Inpassingsplan “Spooronderdoorgang N226 Maarsbergen”

Reactienota

Voorontwerpinpassingsplan 'Spooronderdoorgang N226 Maarsbergen'

Behorend bij het ontwerpinpassingsplan 'Spooronderdoorgang N226 Maarsbergen' vastgesteld door het College van Gedeputeerde Staten van Provincie Utrecht d.d. 9 juni 2020.

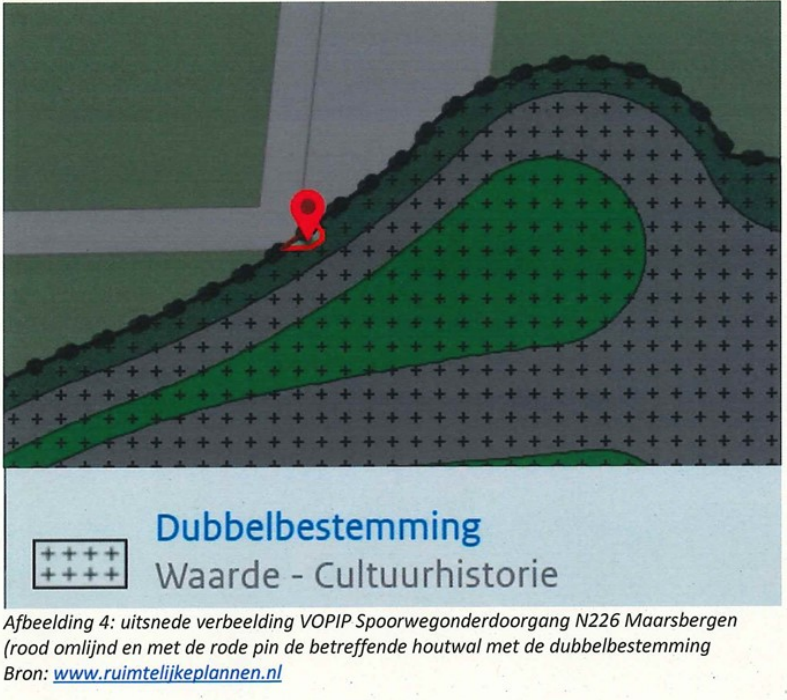
<p>de weg leidt tot een directe aantasting van 2ha bos N15.02 Dennen-, eiken en beukenbos. Naast oppervlakteverlies is er sprake van een kwaliteitsafname van het te behouden bos en is er sprake van versnippering (zie onderstaande afbeelding 2). Om dit oppervlakteverlies te compenseren, wordt - rekening houdend met een toeslag ter behoud van de kwaliteit en kwantiteit van het NNN - in totaal 4ha nieuwe NNN gerealiseerd. Hierbij wordt het resterende bos tussen de nieuwe weg en de Tuindorpweg volledig gecompenseerd. Vanwege het feit dat het daadwerkelijke effect op bomen niet wordt bepaald door de grens van het plangebied maar door de reikwijdte van het effect, is in de BomenEffectAnalyse dit perceel tevens volledig meegerekend in het kader van de te realiseren oppervlakte aan boscompensatie. In verband met de invulling van de boscompensatie staat in paragraaf 3.2 van de toelichting dat de precieze inrichting van de gronden voor compensatie nog gaande is, maar dat in eerste instantie gedacht wordt aan een invulling op de landgoederen Kombos en Maarsbergen. Nu Landgoed Anderstein door rechtstreeks wordt geraakt door de aanleg van de rondweg en het landgoed voldoende mogelijkheden heeft om de compensatie zowel kwalitatief als kwantitatief in te vullen, is Landgoed Anderstein van mening dat ook deze mogelijkheid onderzocht dient te worden. Een en ander conform uw Beleidskader Wet Natuurbescherming. Tegen deze achtergrond (verstoring, kwaliteitsafname, versnippering en compensatie) verzoekt Landgoed Anderstein u de begrenzing van het NNN aan te passen zodanig dat het losse bosperceel niet langer wordt aangemerkt als deel van het NNN, maar als onderdeel van het stedelijk gebied. Gelet op de hoge mate van verstoring en de versnippering, verzoekt het landgoed u tevens het gebied niet aan te merken als 'gebied met kansen om groen te versterken en te behouden'.</p>
